Comunicación del fabricante 009/2021

Asunto: Acción correctiva de campo del fabricante, relacionada con desviaciones de señal dependientes del rendimiento en cobas c 311, cobas c 501/502 y COBAS INTEGRA® 400 plus analyzer

Urgent Field Safety Notice *SBN-RDS-CoreLab-2021-003*

Iron Gen.2: desviaciones de señal dependientes del rendimiento en cobas c 311, cobas c 501/502 y COBAS INTEGRA® 400 plus

1.1.1. **cobas c** 311/501:

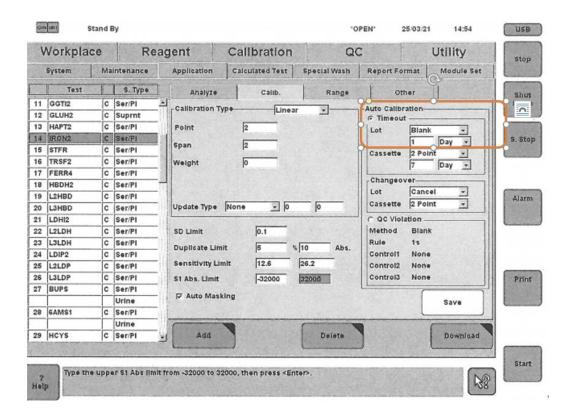
Los módulos que ejecutan <50 determinaciones de IRON2 por día de un cobas c pack deben realizar una calibración en blanco con el calibrador cero utilizando agua desionizada, que se puede configurar en el analizador cambiando el "Tiempo de espera" de calibración del lote a "blanco" y un " tiempo de espera "a" 1 día "de la siguiente manera:

Utilidades >> Aplicaciones >> Calib. >> Auto Calibración >> Lote Blanco 1 Día >> Guardar

2.1.1. cobas c 311/501:

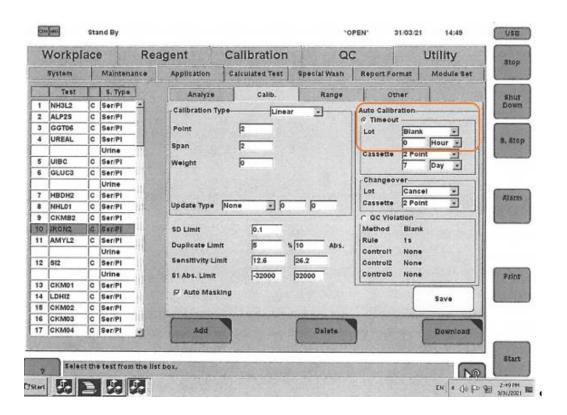
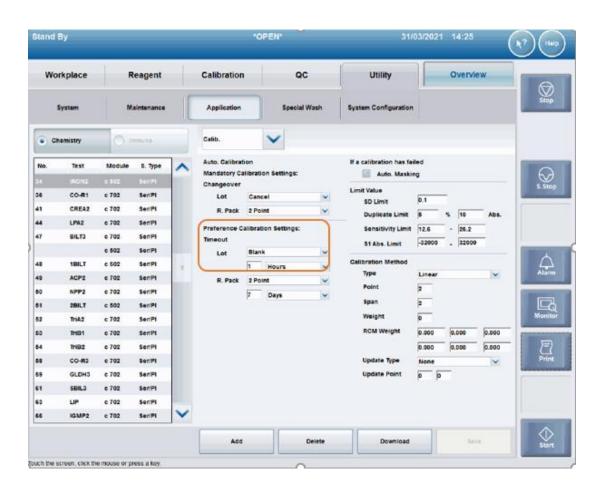
- Realizar una calibración a blanco manualmente al menos después de cada 50 determinaciones de IRON2 con el calibrador cero usando agua desionizada <u>OR</u>
- Ajustar el tiempo de espera de la calibración de acuerdo con la estimación específica del laboratorio de las determinaciones de IRON2 dependiendo del rendimiento en el laboratorio e.j. de 1 hr, 2 hrs, etc.

La especificación del intervalo de tiempo debe ser definida por el cliente de acuerdo con la evaluación individual. Debe asegurarse que no se midan más de 50 determinaciones de IRON2 por intervalo de calibración dentro del intervalo de tiempo especificado.

Aplicación >> Calib. >> Auto Calibración >> Lote Blanco "xx" horas >> Guardar

3.1.1. cobas c 311/501:

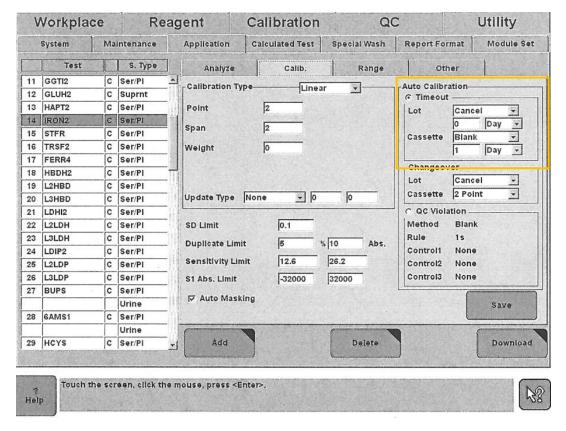
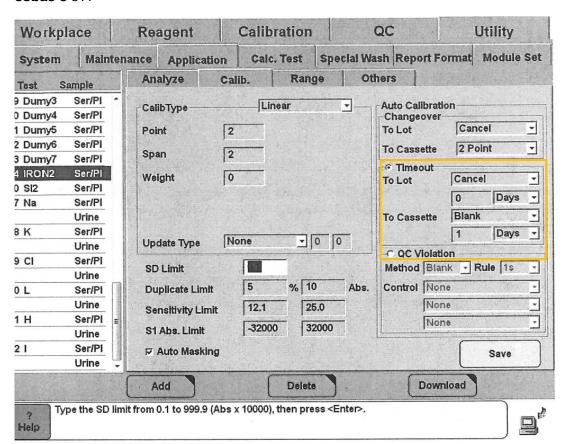
Los módulos que ejecutan <50 determinaciones de IRON2 por día de un cobas c pack deben realizar una calibración en blanco con el calibrador cero utilizando agua desionizada, que se puede configurar en el analizador cambiando la calibración cassette/R.pack de "Tiempo de espera" a "blanco" y " tiempo de espera "a" 1 día "de la siguiente manera:

De acuerdo con las hojas de métodos de IRON2, la recomendación de calibración para el tiempo de espera de calibración del cassette es una calibración de 2 puntos cada 7 días. Después de cambiar el "Tiempo de espera" de calibración del cassette a "blanco" todos los días, los clientes aún deben realizar una calibración de 2 puntos manualmente después de 7 días si el cassette está a bordo durante al menos 7 días.

Utilidades >> Aplicaciones >> Calib. >> Auto Calibración >> Cassette Blanco 1 Día >> Guardar

3.1.2. cobas c 502:

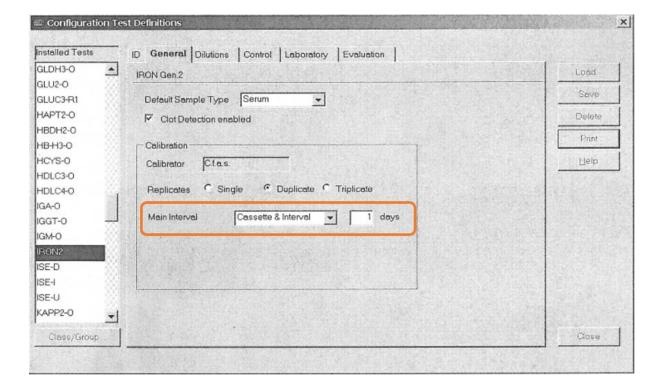
De acuerdo con las hojas de métodos de IRON2, la recomendación de calibración para el tiempo de espera de calibración del cassette es una calibración de 2 puntos cada 7 días. Después de cambiar el "Tiempo de espera" de calibración del cassette a "blanco" todos los días, los clientes aún deben realizar una calibración de 2 puntos manualmente después de 7 días si el cassette está a bordo durante al menos 7 días.

Utilidades >> Aplicación >> Calib. >> Config, calibración preferida >> R. pack Blanco 1 Día >> Guardar

4.1.1. cobas c 311/501:

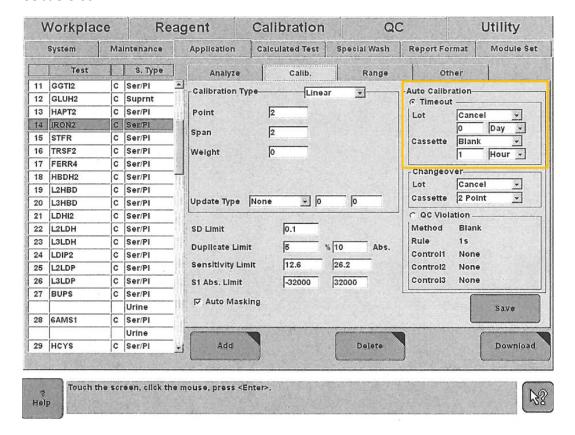
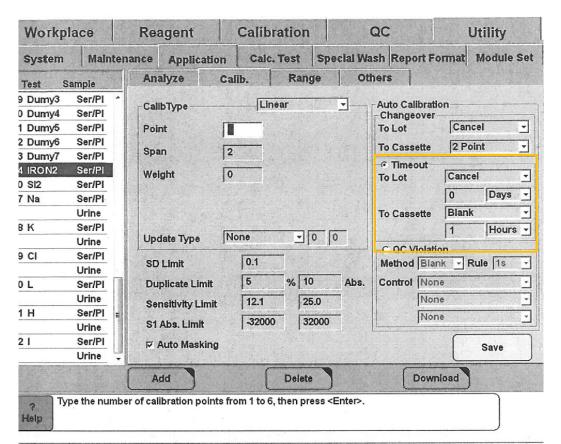
- Realizar una calibración a blanco manualmente al menos después de cada 50 determinaciones de IRON2 con el calibrador cero usando agua desionizada <u>OR</u>
- Ajustar el tiempo de espera de la calibración del cassette/R. pack de acuerdo con la estimación específica del laboratorio de las determinaciones de IRON2 dependiendo del rendimiento en el laboratorio e.j. de 1 hr, 2 hrs, etc. y cambiarlo a "blanco"

De acuerdo con las hojas de métodos de IRON2, la recomendación de calibración para el tiempo de espera de calibración del cassette es una calibración de 2 puntos cada 7 días. Después de cambiar el "Tiempo de espera" de calibración del cassette a "blanco" cada "xx" horas, los clientes aún deben realizar una calibración de 2 puntos manualmente después de 7 días si el cassette está a bordo durante al menos 7 días.

Utilidades>>Aplicación >> Calib. >> Auto Calibración >> Cassette Blanco "xx" horas >> Guardar
